国立研究開発法人日本原子力研究開発機構  
核燃料サイクル工学研究所  
核燃料物質使用施設保安規定の  
変更認可申請の補正について

国立研究開発法人日本原子力研究開発機構  
核燃料サイクル工学研究所  
核燃料物質使用施設保安規定 新旧対照表

令和2年5月11日 申請

令和2年8月31日 補正

第 I - 1 図 使用施設等の保安に関する組織

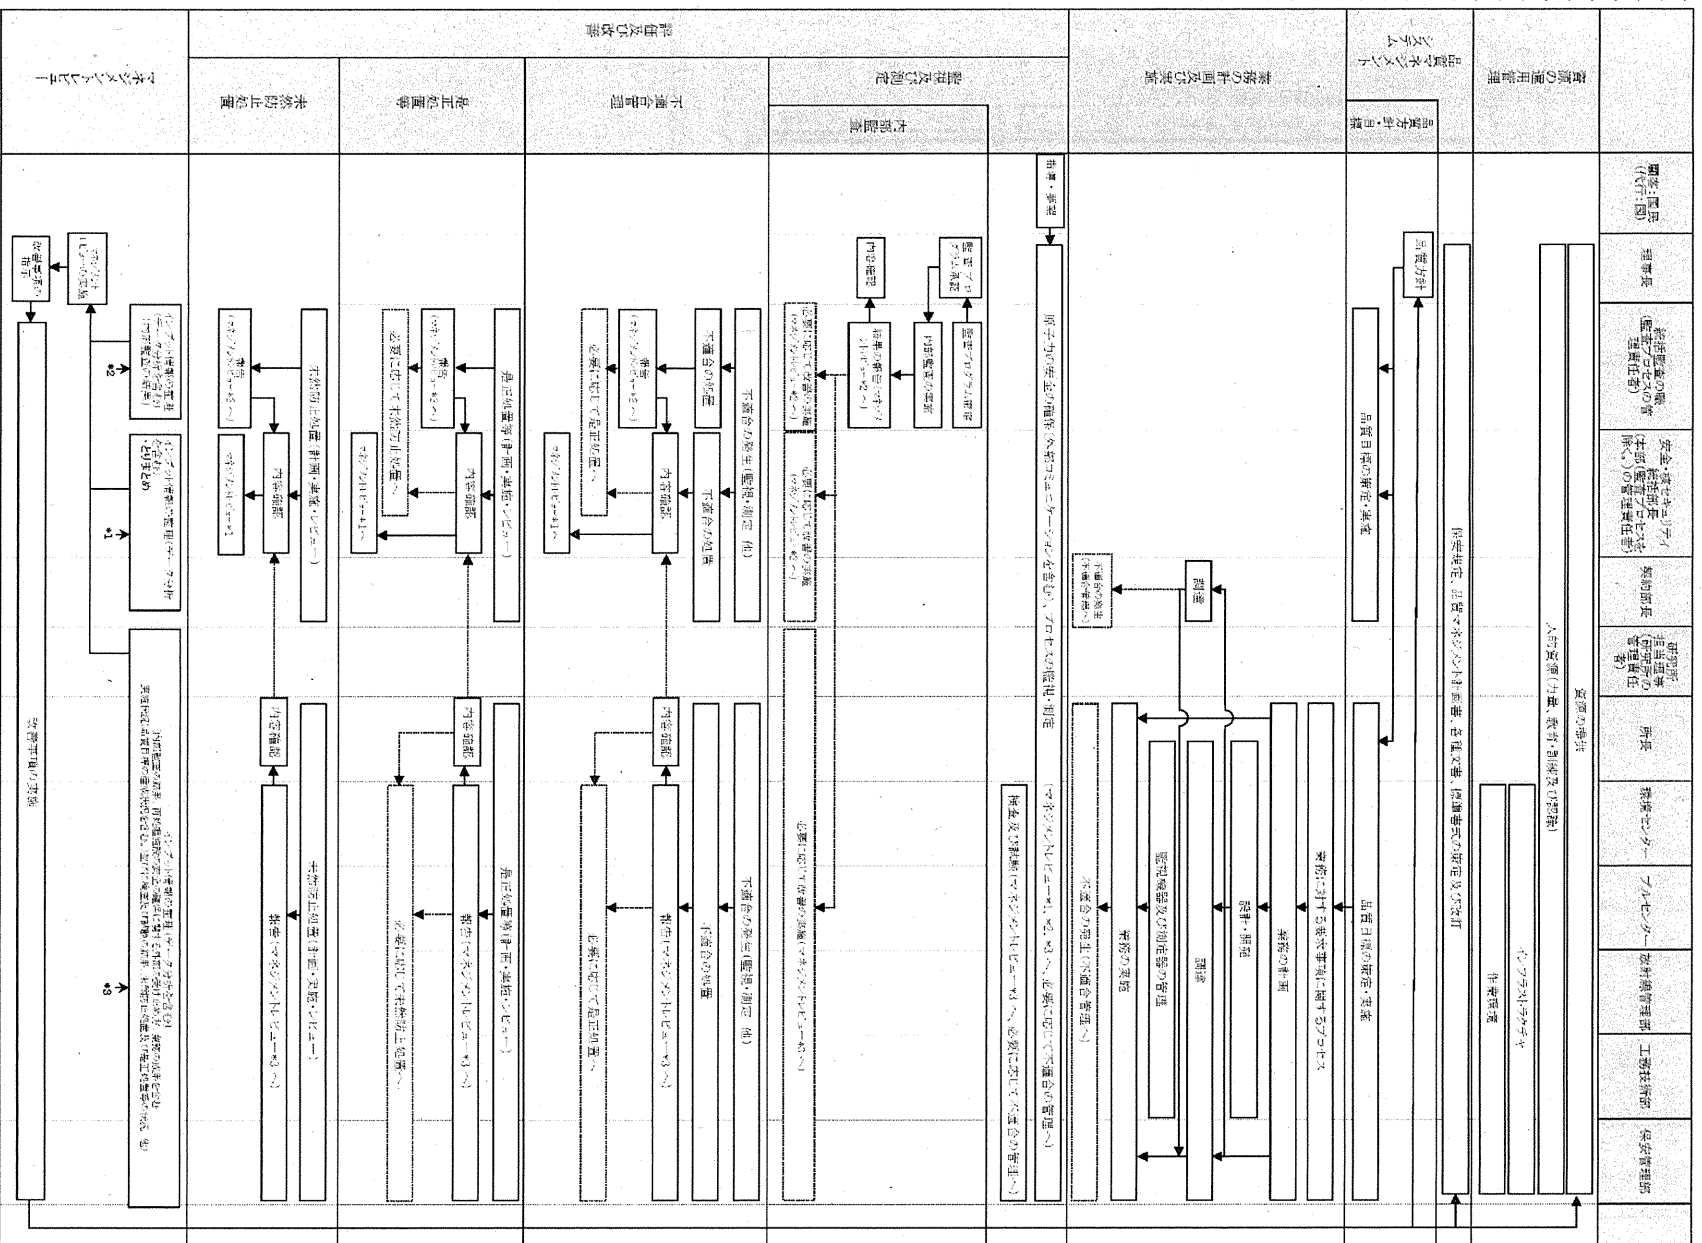
変 更 前	補 正 後	変更理由
<p>第 I-1 区 使用施設等の保安に関する組織</p> <p>（注） 本図は変更前の組織を示している。</p>	<p>第 I-1 区 使用施設等の保安に関する組織</p> <p>（注） 本図は変更後の組織を示している。</p>	<p>変更理由</p> <ul style="list-style-type: none"> <li>第 4 条に契約部長を追加したことに伴う変更</li> </ul>

第 I-1 の 1 図 品質マネジメントシステム体系図

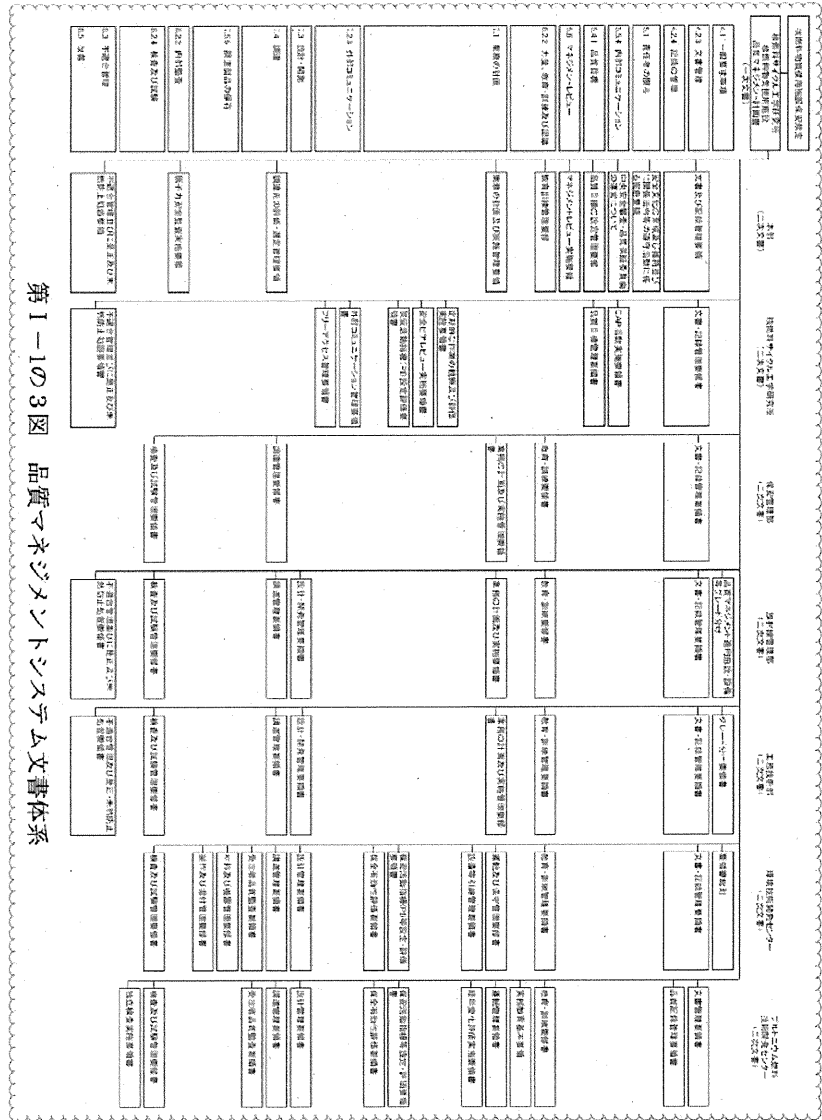
変更前	補正後	変更理由
<p>(記載なし)</p>	 <p>品質マネジメントシステム体系図</p> <p>品質管理部門: 品質管理の計画、品質管理の実施、品質管理の監視、品質管理の改善</p> <p>生産部門: 生産の計画、生産の実施、生産の監視、生産の改善</p> <p>保守部門: 保守の計画、保守の実施、保守の監視、保守の改善</p> <p>品質管理の計画: 品質管理の計画の策定、品質管理の計画の実施</p> <p>品質管理の実施: 品質管理の実施の策定、品質管理の実施の実行</p> <p>品質管理の監視: 品質管理の監視の策定、品質管理の監視の実行</p> <p>品質管理の改善: 品質管理の改善の策定、品質管理の改善の実行</p> <p>生産の計画: 生産の計画の策定、生産の計画の実施</p> <p>生産の実施: 生産の実施の策定、生産の実施の実行</p> <p>生産の監視: 生産の監視の策定、生産の監視の実行</p> <p>生産の改善: 生産の改善の策定、生産の改善の実行</p> <p>保守の計画: 保守の計画の策定、保守の計画の実施</p> <p>保守の実施: 保守の実施の策定、保守の実施の実行</p> <p>保守の監視: 保守の監視の策定、保守の監視の実行</p> <p>保守の改善: 保守の改善の策定、保守の改善の実行</p>	<p>・変更後の第 12 条として品質マネジメント計画を規定したことに伴う品質マネジメントシステム体系図の追加</p>
